Dodatek č. 4 ke Smlouvě o dílo **ze dne 30.10.2023**

Shora uvedené smluvní strany se dohodly na uzavření dodatku č. 4 (dále jen „dodatek“) ke Smlouvě o dílo ze dne 30.10.2023, která byla uzavřena se zhotovitelem jako vybraným dodavatelem veřejné zakázky nazvané: „**Interna Nový Bydžov – požárně bezpečnostní řešení, úpravy objektu – stavební práce**“ (dále také „veřejná zakázka“).

"Interna Nový Bvdžov - požární bezpečnostní řešení, úpravy objektu - stavební práce"; ZD/16/421

DODATEK č. 4

ALTERNATIVA TŘEŠENÍ ZVÍŠENÍ ATIK + DILATACE

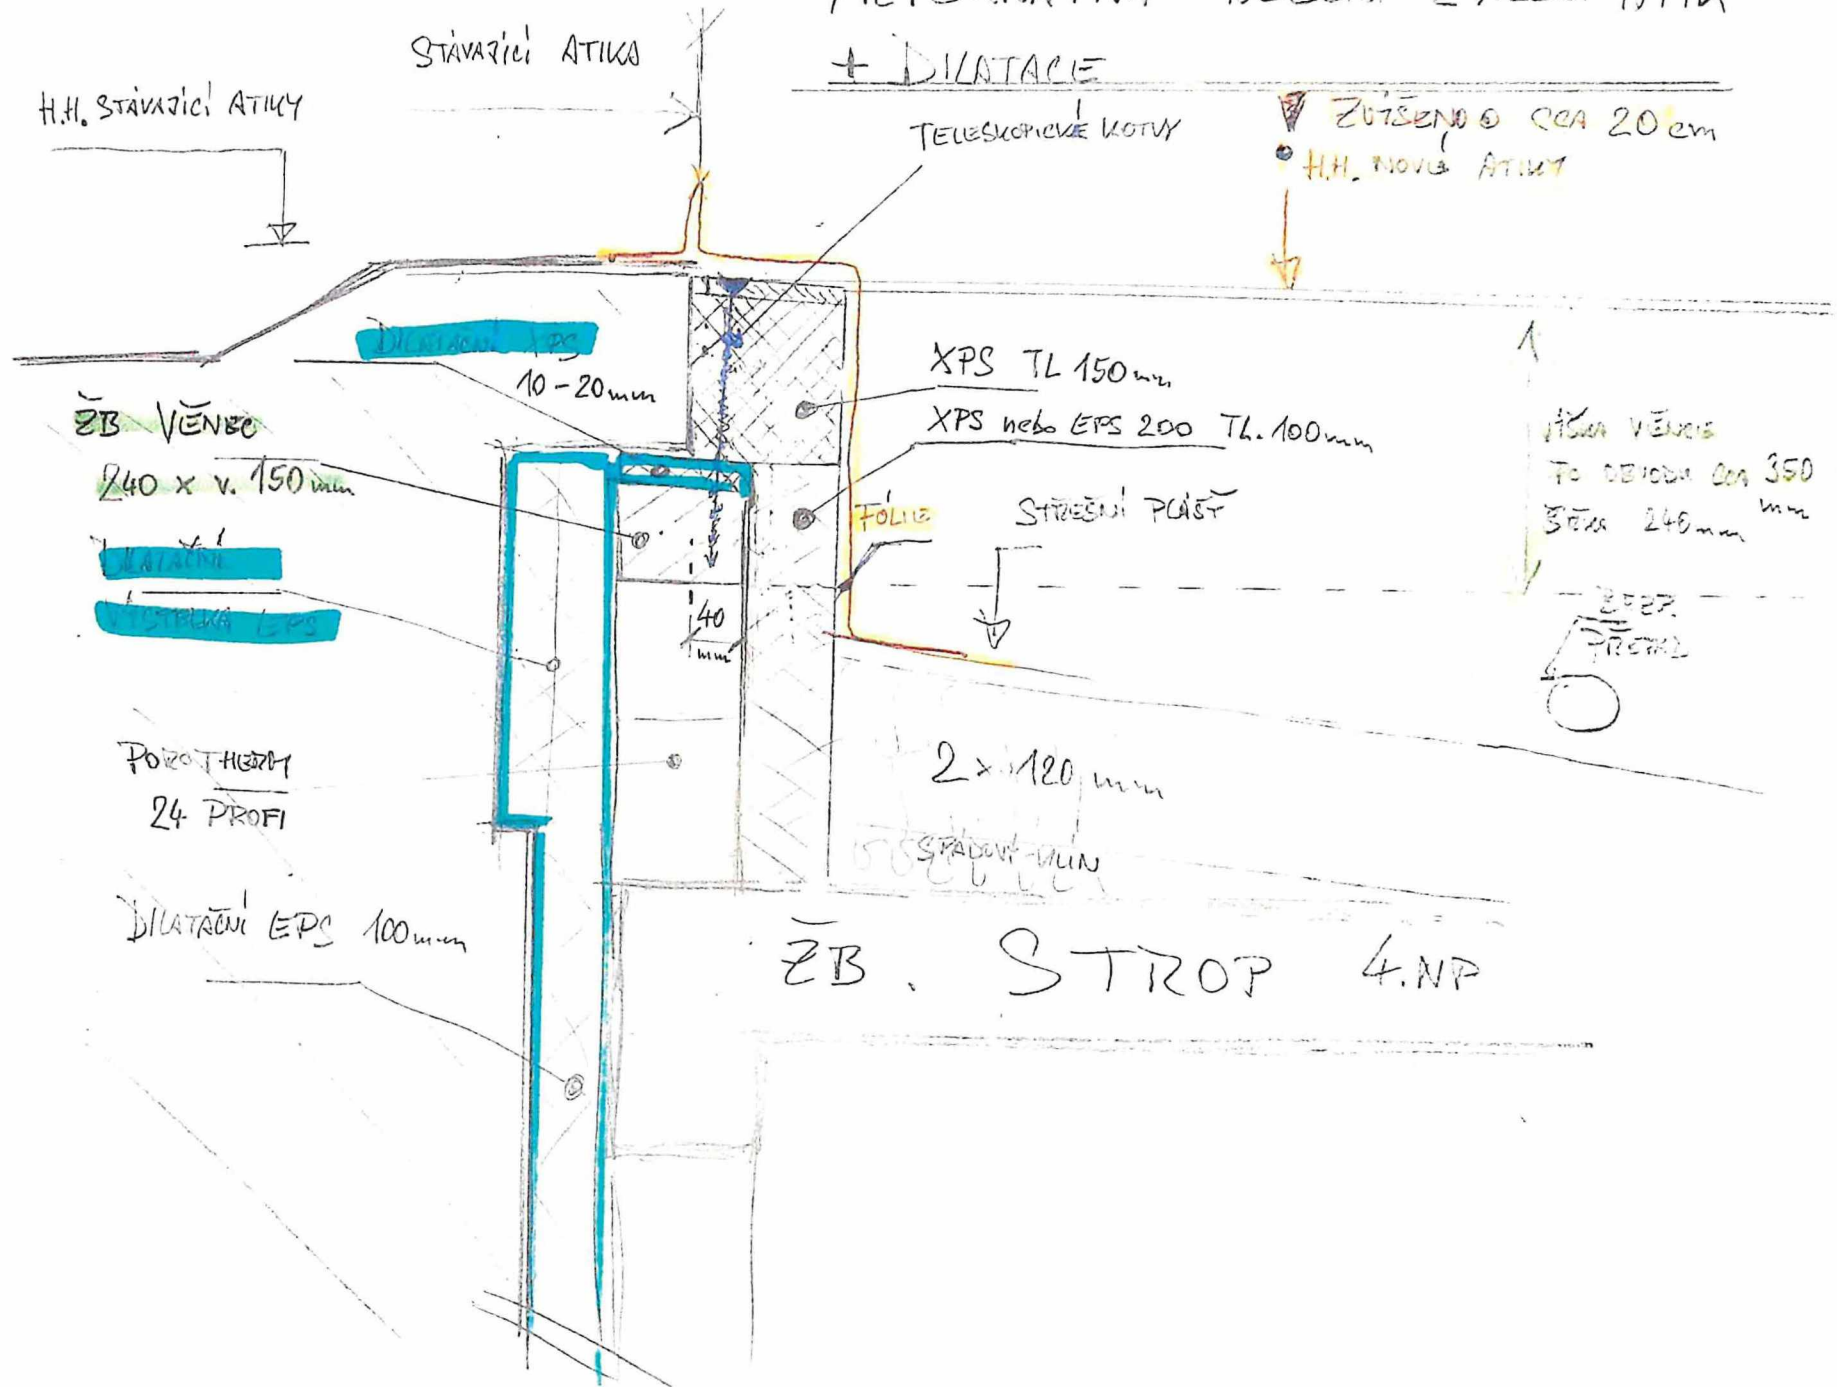
ZL 37**věc: změna provedení atiky SO 01a**

Atikové zdivo nebylo ve výkazu výměr

Zpracován nový detail řešení atiky na stávající budovu SO 01 a doplnění souvisejících skladeb konstrukcí

Úprava atiky v návaznosti na stávající stav - viz. úprava PD projektantem
